**COMMUNE DE LACQ-AUDEJOS  
(PYRENEES ATLANTIQUES)**

## **PLAN LOCAL D'URBANISME**

### **PIECE 6 – CONSULTATION DES PERSONNES PUBLIQUES ASSOCIEES ET DES SERVICES Dossier d'enquête publique**

### Personnes publiques consultées - Notification arrêté projet PLU

Fig. 3 : Localisation des zones à urbaniser à vocation d'activités Auy sur cartographie de l'aléa remontée de nappe (Source : rapport de présentation du PLU et plan de zonage)

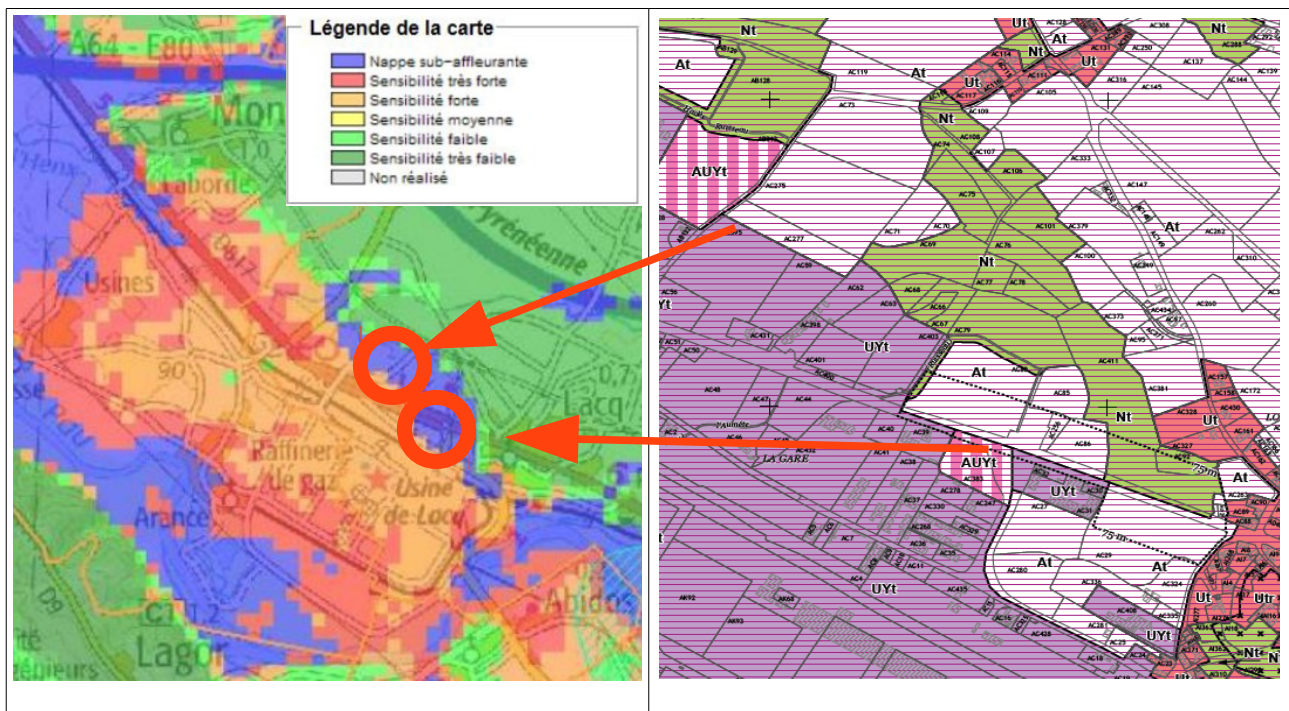
Les zones à urbaniser à vocation d'activités AUy prévues à l'ouest du village de Lacq (zones hachurées dans la figure 3) sont situées dans les zones de nappe sub-affleurante et à sensibilité forte à l'aléa remontée de nappe (page 102 du rapport). Le dossier ne précise pas comment cet aléa est pris en compte. **L'Autorité environnementale recommande de compléter le dossier sur ce point.**
